新竹縣政府工程查核代表照片表

工程名稱：新竹縣體育館新設無障礙廁所、親子廁所及無障礙設施改善工程採購案

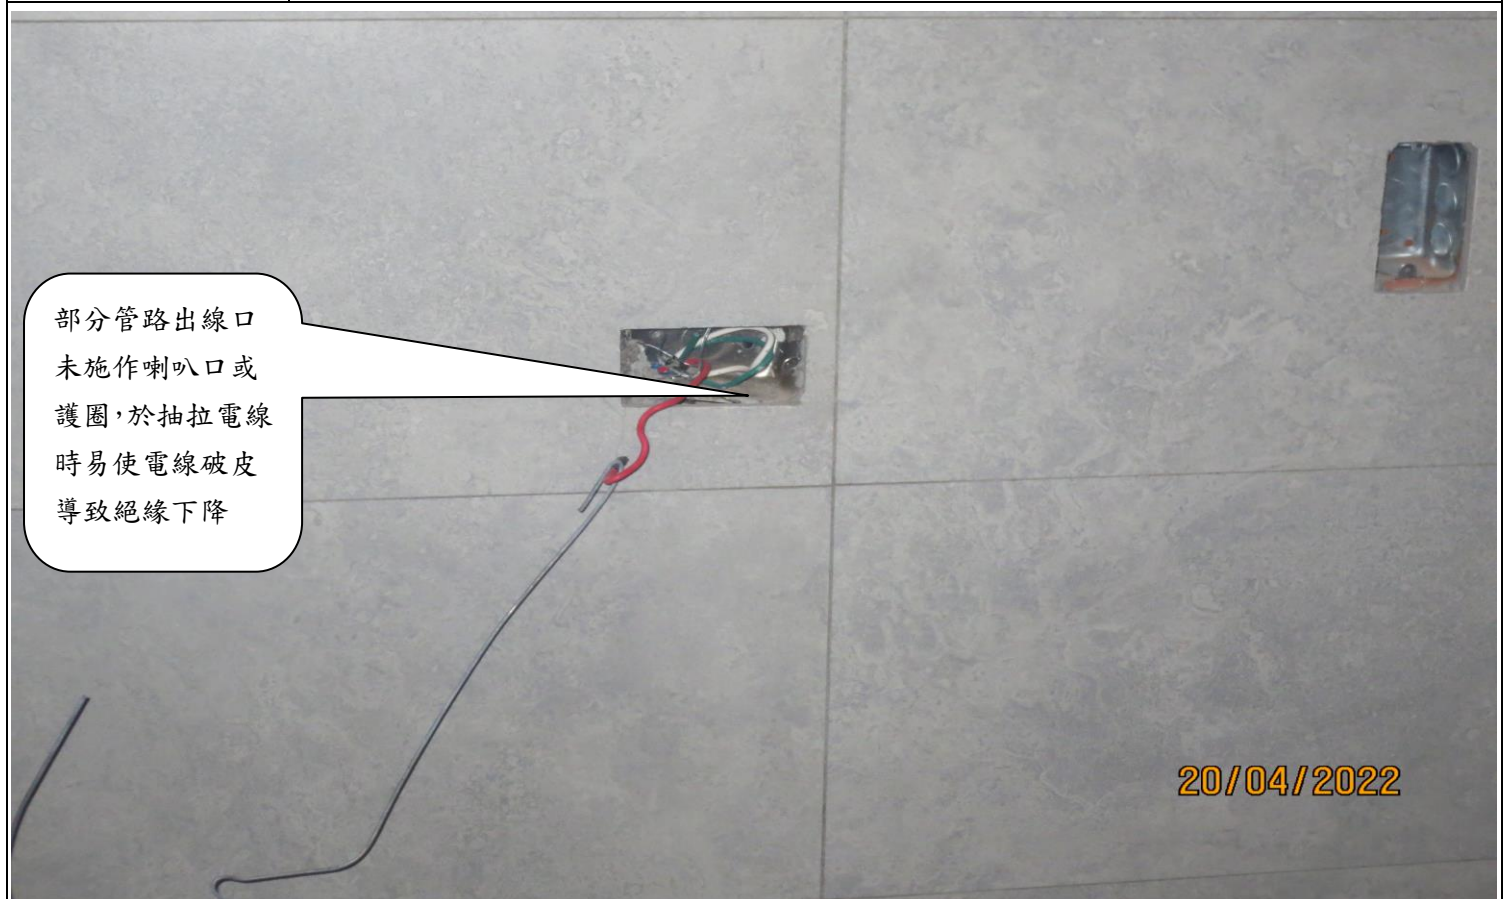
無障礙廁所混凝土路面高程與設計不符，請檢討修正。

部分管路出線口未施作喇叭口或護圈，於抽拉電線時易使電線破皮導致絕緣下降

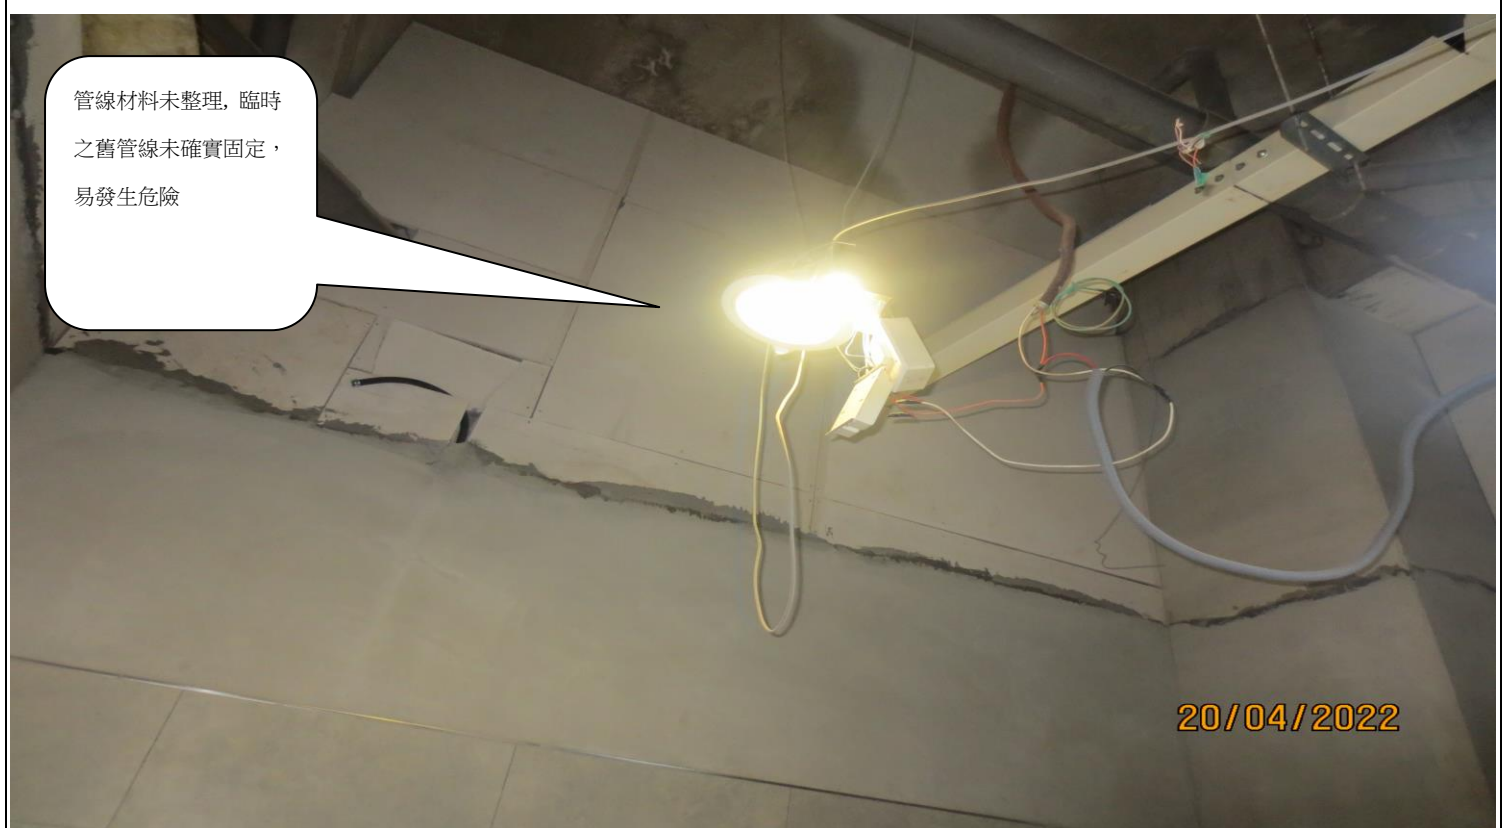
管線材料未整理，臨時之舊管線未確實固定，易發生危險

· 管路出口以硬質管帽保護，避免裸空或以膠帶纏繞封口。

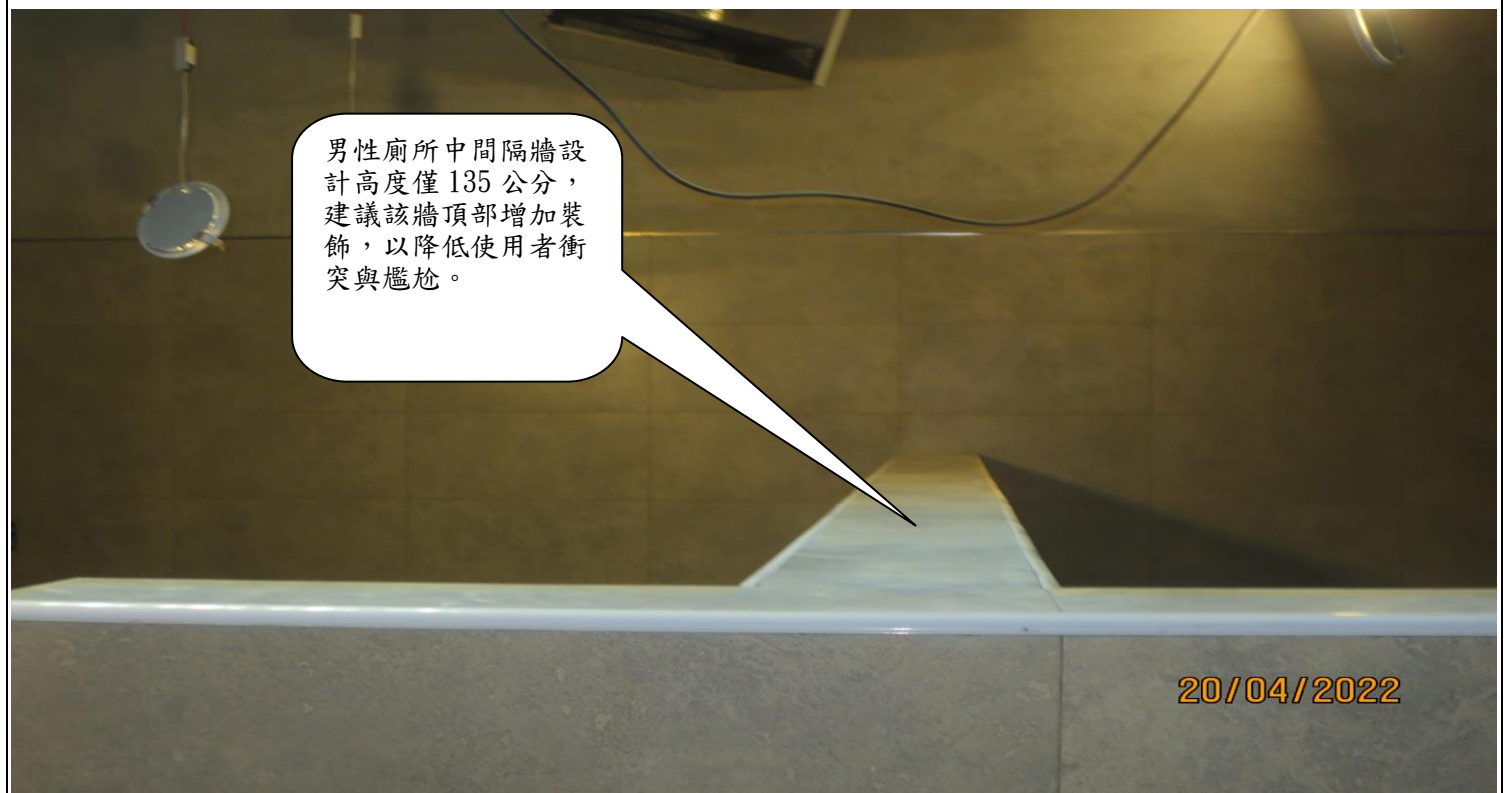
磁磚鋪貼應有鋪貼計畫，避免鋪貼零碎非整磚影響美觀。

男性廁所中間隔牆設計高度僅 135 公分，建議該牆頂部增加裝飾，以降低使用者衝突與尷尬。
